**东莞市佳盛電子五金有限公司**
DongGuan Jiasheng Electronic Hardware Co.,Ltd.

公差: LINEAR 0~25 25~63 63~ ANGULAR ±0.5°	核准			品名	散热片		规格	139*67*9.5	
	审核			版本	A0		料号		
	检图			日期	比例	单位	视图		
	制图			梁健彬	250406	1:1			MM
							Φ	第一视法

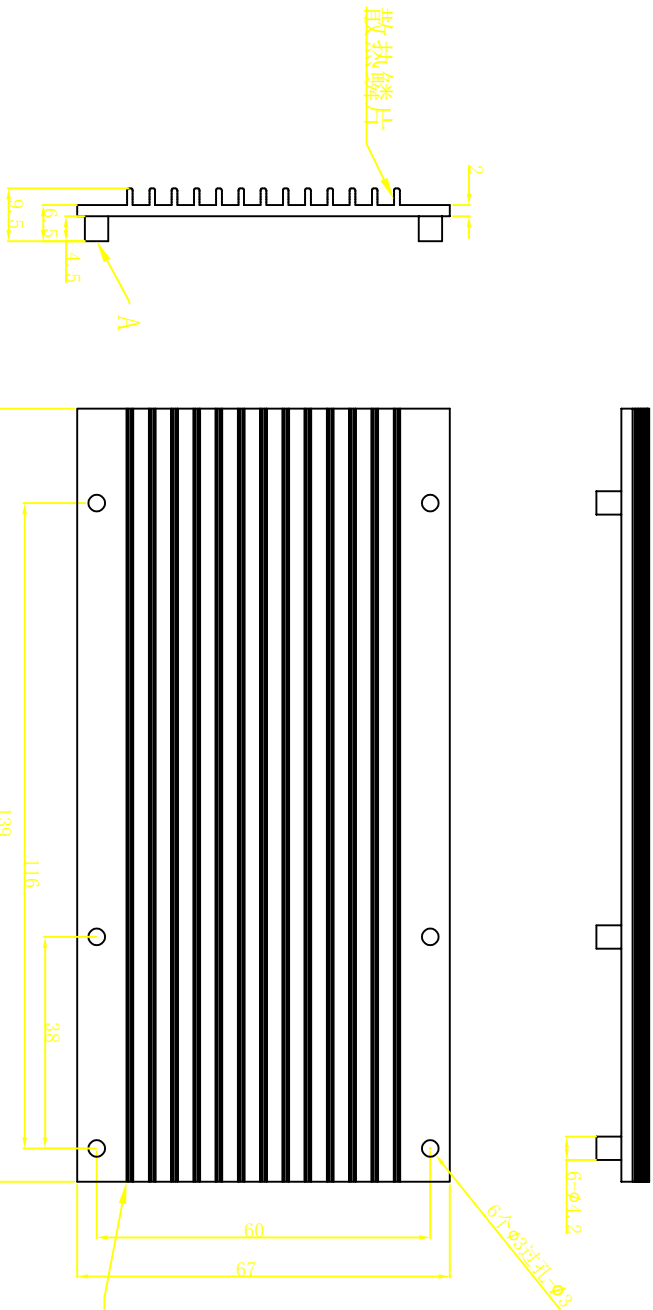
A-修改位置加高1.5MM由3MM变成4.5MM
B-总长加长38MM由101MM变成139MM
C-柱子由3变成6个柱子
